TGR 1972

CS16572

Concerne : A. Mécanisme de soulèvement modifié

Fig. 1

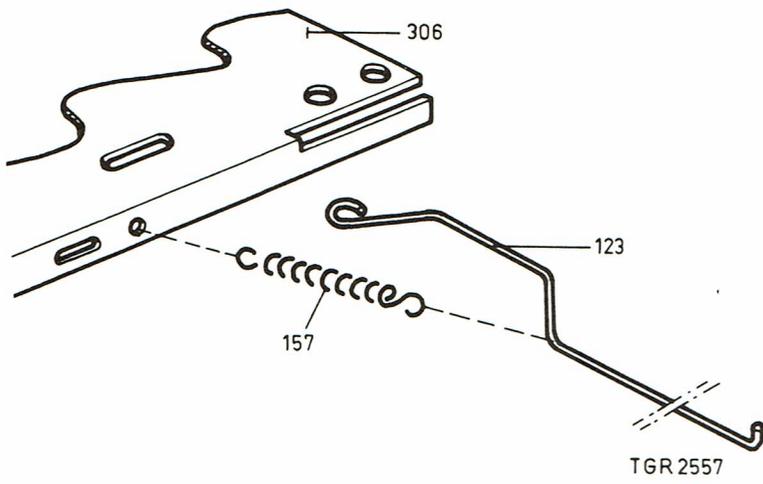
a et b. Dans les premières versions des mécanismes de soulèvement du bras de lecture, l'amortissement du bras est obtenu par un disque de feutre trempé dans de l'huile de silicone. C'est cette version qui est représentée dans la documentation. Il se pourrait cependant qu'avec cette méthode le bras de lecture s'abaisse trop lentement, c'est dans ce but que l'on a introduit une amélioration pendant la production : un ressort, rep.157 a été monté entre la tige rep.123 et l'étrier de montage rep.306, ceci permettant au bouton de soulèvement d'être tiré en position de repos (voir fig.1).
Numéro de code de ce ressort : 4822 492 30853.

Fig. 2

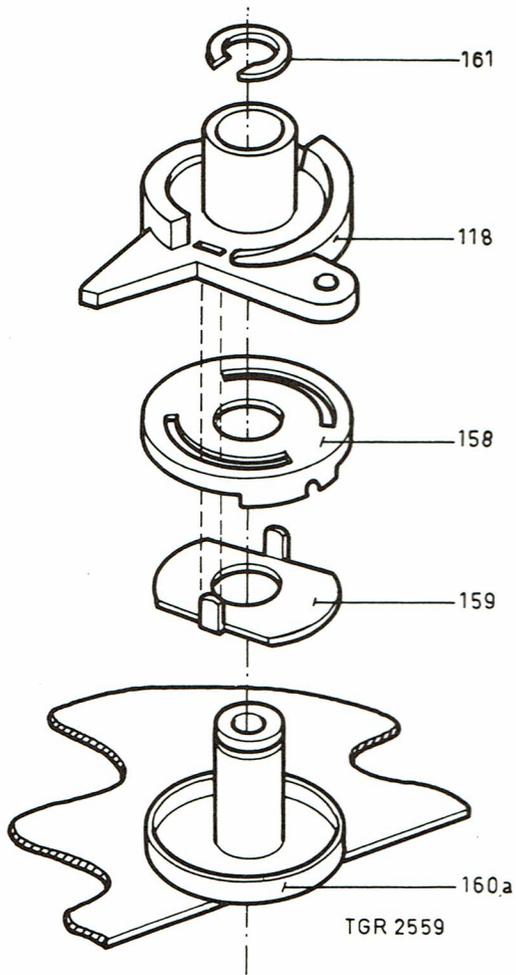
c. A partir de l'estampillage PW01, on a monté un mécanisme totalement modifié sur les appareils (voir fig.2).
L'amortissement du bras de lecture dans sa chute est obtenu ici en montant un anneau métallique rep.159 qui tourne entre deux anneaux de laiton, rep. 160a et 158. A cet effet on a aussi modifié le disque du mécanisme rep.118. Les surfaces de frottement des rep.158, 159, 160a et 118 sont lubrifiées à l'huile de silicone, numéro de code : 4822 390 10045.
Numéro de code du disque modifié rep.118 : 4822 528 30098 (*)
Numéro de code de l'anneau rep.158 : 4822 528 20146
Numéro de code de l'anneau rep.159 : 4822 528 20145
Numéro de code du collier de serrage rep.161 : 4822 530 70186.

Fig. 3

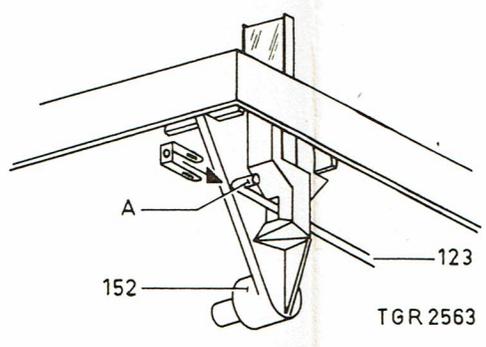
- a. Placer le bouton de commande rep.152 (fig.3) en position médiane.
- b. Placer une patte de soudage courbée (comme indiqué fig.3) sur l'extrémité A de la tige de soulèvement rep.123.

Fig. 4

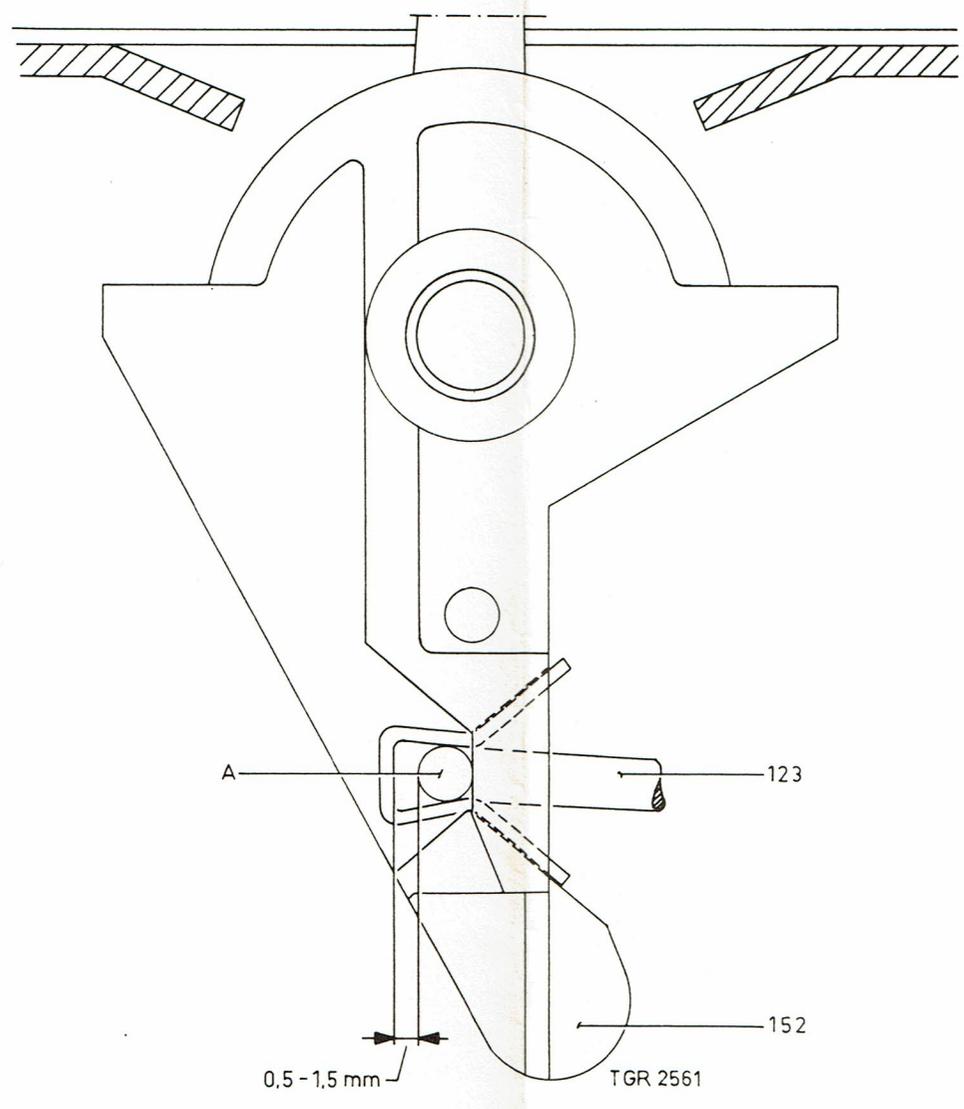
c. A l'aide d'une pince, par exemple, recourber les extrémités de la patte de façon que la tige de soulèvement ait 0,5 - 1,5 mm de jeu (voir fig.4).

Fig. 5

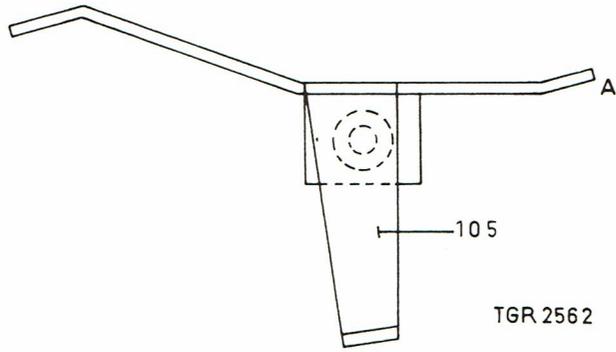
Si après cette transformation, le bouton de soulèvement ne revient pas tout à fait en position de repos, il se pourrait que la roue intermédiaire ne se libère pas du plateau tournant et que le moteur ne se déclenche pas. Dans ce cas, la patte A de l'étrier de basculement rep.105 (fig.5) doit être recourbée pour que :

- a. le commutateur secteur soit enclenché
- b. la roue intermédiaire soit libérée.

Fig. 6

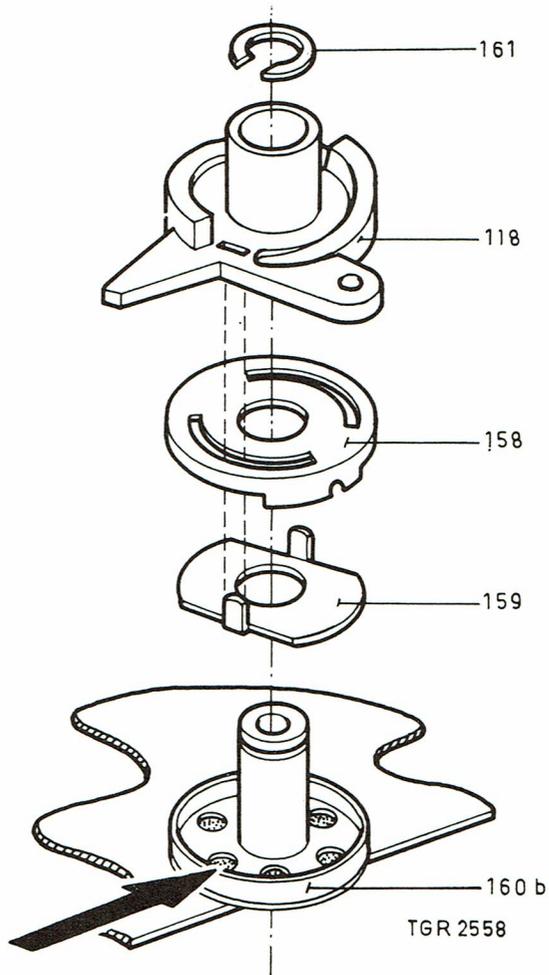
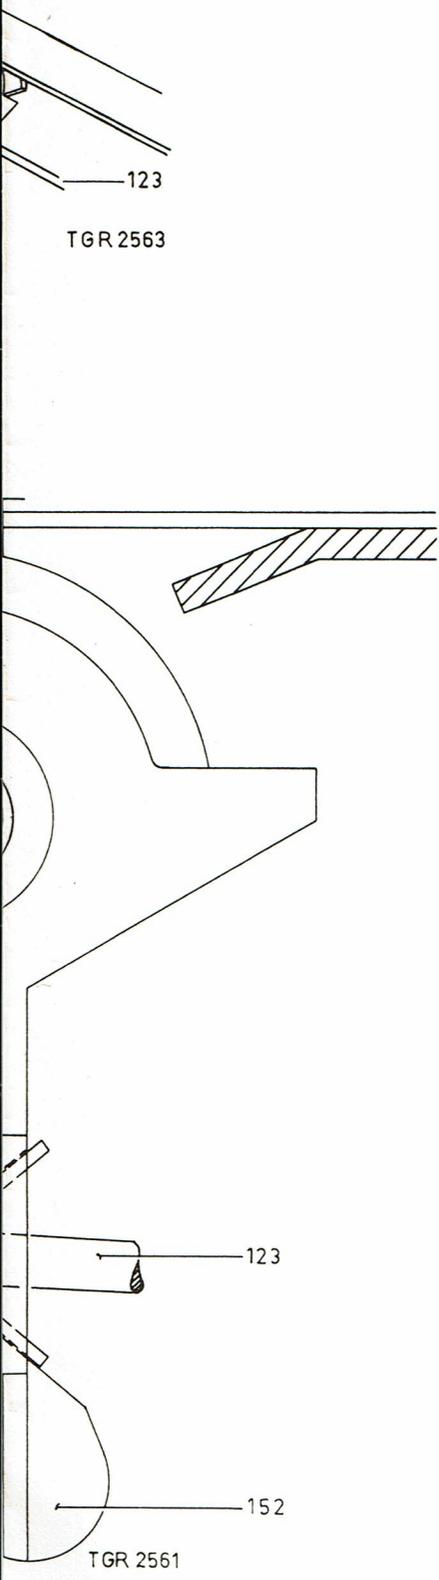
e. Le dispositif de soulèvement représenté fig.6 est une version améliorée de la version mentionnée sous c.
 A cet effet on a fixé un disque de feutre supplémentaire imprégné d'huile de silicone sous la plaquette rep.160b (fig.6).
 Ce disque est percé de trous et le disque de soulèvement rep.118 muni d'entailles.
